BYGGHERR: Nordland Fylkeskommune

PROSJEKT: Vest Lofoten VGS

FASE: Forprosjekt	TEGN:
	KONTR:

TEGN. NR. A20.031	OPPDRAK NR. 15018	INDEX:
-------------------	-------------------	--------

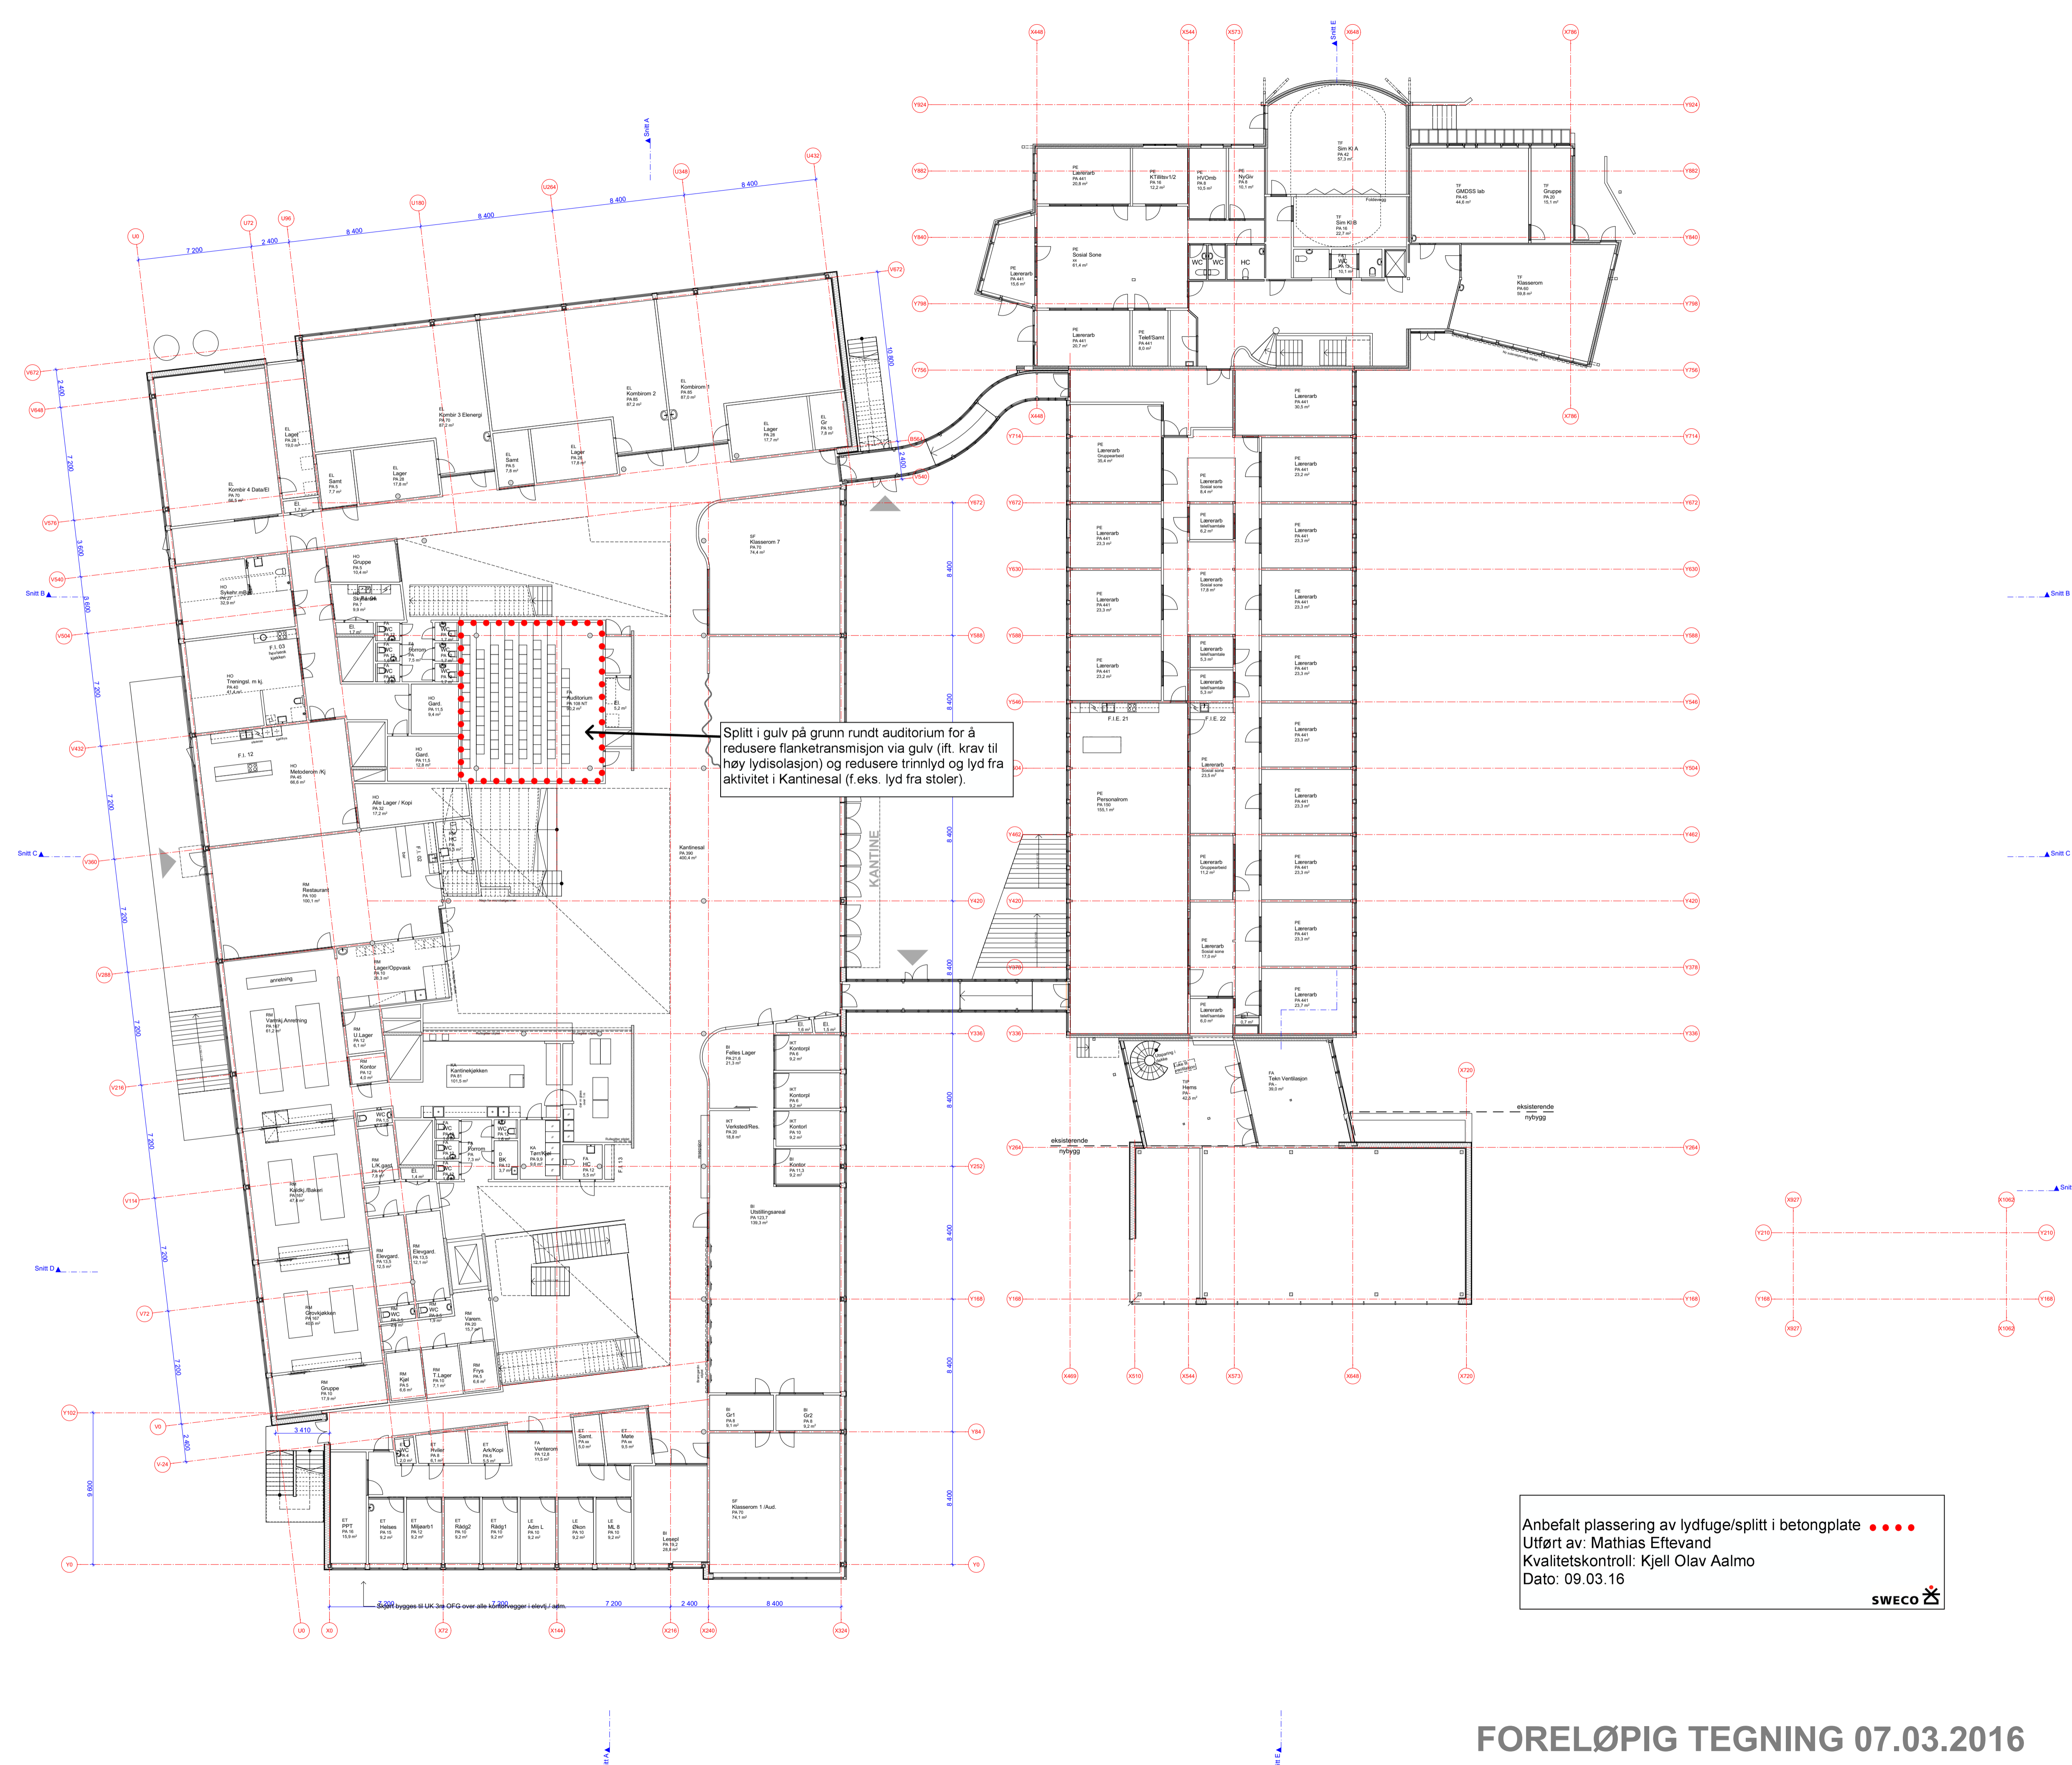
Eksisterende gulv på grunn kan begrense oppnåelig lydisolasjon. Ved f.eks. 100 mm tykk betongplate begrenses luftlydisolasjon til R'w ~ 40 dB uten fuge/splitt rundt rommet

Situasjon må vurderes nærmere, ift. dimensjon på eksisterende gulv på grunn. Evt hydraulikkpumper o.l. kan gi betydelig strukturell lyd i betongplate og via bærende konstruksjoner. Splitt i betongplate rundt rom bør vurderes.

Lydfuge kan være nødvendig dersom det ventes støvende utstyr som kan gi strukturell lyd ned i dekke, eller utstyr med spesielt høyt lydnivå.

Lydfuge kan være nødvendig dersom det ventes støvende utstyr som kan gi strukturell lyd ned i dekke, eller utstyr med spesielt høyt lydnivå.

Det anbefales vegg med dør mellom korridor og Hall. Lydfuge vil da kunne ligge under denne vegg, og mengden lydfuger kan reduseres noe pga redusert krav til lydisolasjon.

Anbefalt plassering av lydfuge/splitt i betongplate ●●●●
 Utført av: Mathias Eftevand
 Kvalitetskontroll: Kjell Olav Aaimo
 Dato: 09.03.16
